Projet d'aménagements hydrauliques de protection contre les inondations des Petites Dalles et Grandes Dalles

ENQUÊTE PUBLIQUE UNIQUE :

RAPPORT DU COMMISSAIRE ENQUÊTEUR

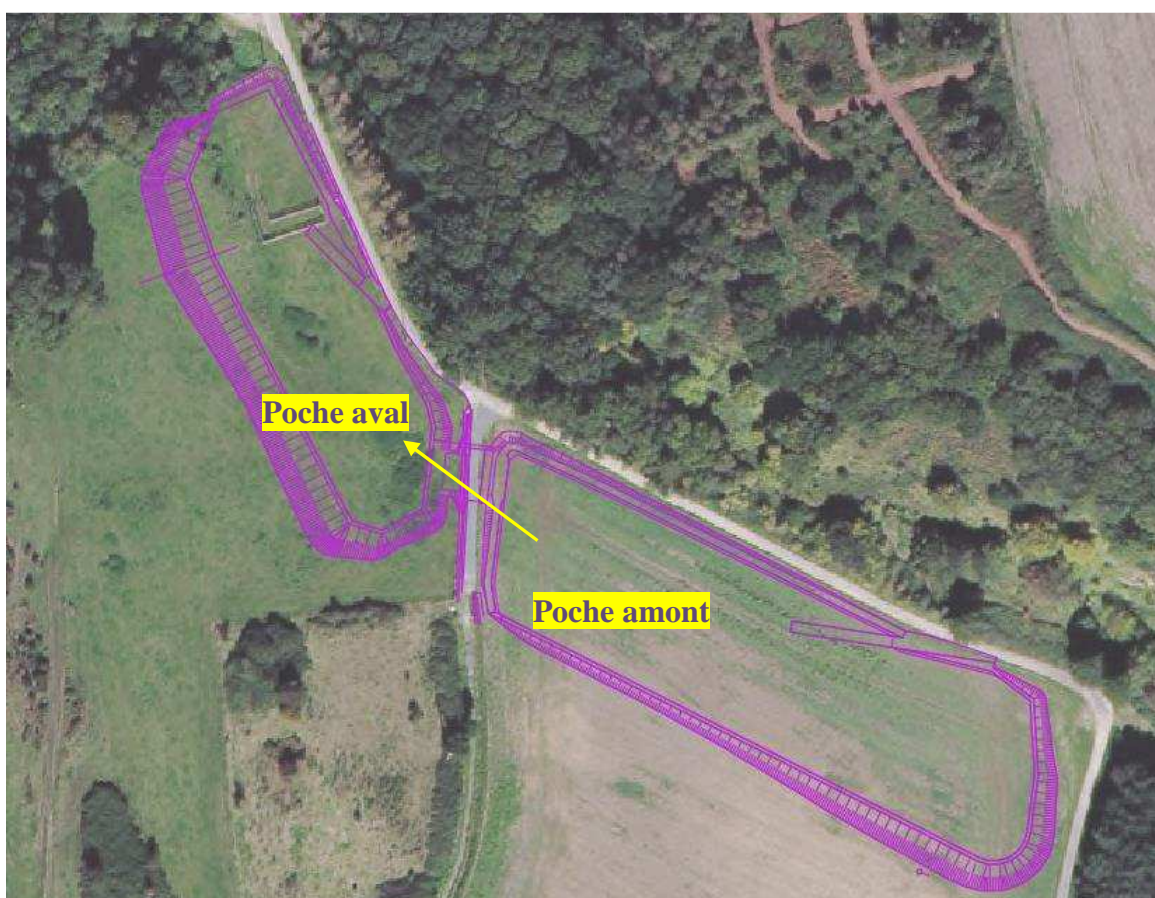
Ce thème a été abordé dans les contributions de M. et Mme Ravenel (n° 5), M. Le Grand (n° 6), M. et Mme Darves (n° 7), M. Voisin Rosey (n°8), M. Panel (n° 14), M. Limare (n° 19). Les auteurs dénoncent les ruissellements boueux et pollués qui dévalent ou stagnent sur la chaussée, les rétentions d'eau dans les points bas de la route et les bateaux de trottoirs, le réseau pluvial insuffisant, les difficultés d'accès pour les véhicules de secours en cas d'urgence, l'absence d'entretien (bouches d'égout détériorées ou bouchées), l'absence de bassin de retenue pour diminuer les ruissellements venant de la Vieille Côte.

L’objectif principal du projet est la lutte contre les inondations des hameaux des Grandes Dalles et Petites Dalles. Il ne me semble pas judicieux que le projet cible davantage les pluies décennales que les orages ordinaires moins exceptionnels mais récurrents qui génèrent l’agacement des riverains et l’intervention des services de nettoyage des voiries.

Si le débit de ruissellement des apports latéraux du hameau des Grandes Dalles est de l’ordre de 1 m³/s, il est primordial de lancer un diagnostic sur la conduite enterrée d’eaux pluviales sous la chaussée des Péqueux et d’envisager des travaux pour augmenter sa capacité d’évacuation. Etant donné que la Communauté d’Agglomération possède à présent la compétence des eaux pluviales urbaines, un investissement de

quelques centaines de milliers d'euros aux dépens du projet des ouvrages structurants me semble justifié. Il apporterait une amélioration notable pour les habitants des Grandes Dalles, la chaussée ne serait inondée que lors de pluies exceptionnelles.

Le pétitionnaire précise que la modélisation hydraulique a permis de quantifier les ruissellements pour chaque talweg, depuis l'amont du bassin versant jusqu'à l'exutoire. Les résultats confirment une réactivité des apports latéraux mais avec des débits inférieurs au talweg principal. Bien que les orages soient propices à l'observation presque immédiate et fréquente de ruissellement sur les surfaces imperméabilisées du hameau puis au niveau des versants cultivés, lors des pluies plus longues, les apports majoritaires proviennent du talweg principal qui concentre alors les ruissellements du bassin versant pour rejoindre la vallée des Grandes Dalles.

Ce phénomène est quantifié sur le schéma 24 page 138 de la pièce F qui montre que le débit décennal en amont de la RD79 est de 4.3 m³/s et 5 m³/s en aval des Grandes Dalles. Ainsi, les apports du hameau (urbain + apports latéraux) représentent ~0.7 m³/s soit seulement 14% du débit total.

- Les eaux rejoignant de la vieille Côte seront limitées en amont par des haies, bandes d’herbe et fossés à redents (aménagements GD.SIM.H.20, GD.SIM.H.21, GD.Fr25b, GD.Fr25c et GD.Fr25d). Le relief de la Vieille Côte ne permet pas de réaliser des ouvrages structurants (contraintes topographiques et géotechniques). En effet, la création de retenue de stockage sur des zones de relief nécessite des emprises très importantes et présente de fortes contraintes géotechniques, notamment pour garantir la tenue des terrassements.
- Les eaux rejoignant la Côte du Vauchel seront limitées par des haies, une mare à curer, bandes d’herbe, fossé à redents et un ouvrage structurant (aménagements GD.F.22, GD.Fr25a et GD-B3).
- En outre, l’aménagement GD.SPP.Hy.24 porte sur un hydrocurage de la canalisation pluviale existante.

La solution de contenir le flux de ruissellement rejoignant chacune des valleuses dans une conduite sous la chaussée n’a pas été retenue pour son coût, ses contraintes techniques liées aux réseaux existants et ses conséquences sur la plage (érosion et qualité des eaux). En effet, avec un débit à gérer de près de 5 m³/s, un ouvrage de section 1.5x1m aurait été nécessaire sur près de 840 m, soit un coût de près de 1 million d’euros seulement pour les Grandes Dalles.

A titre indicatif, une canalisation Ø800 mm ne permettrait d’intercepter que 25 % de débit et engendrerait un coût de l’ordre de 500 000 €HT, avec les mêmes effets néfastes sur la plage et sans régler les problèmes en amont.
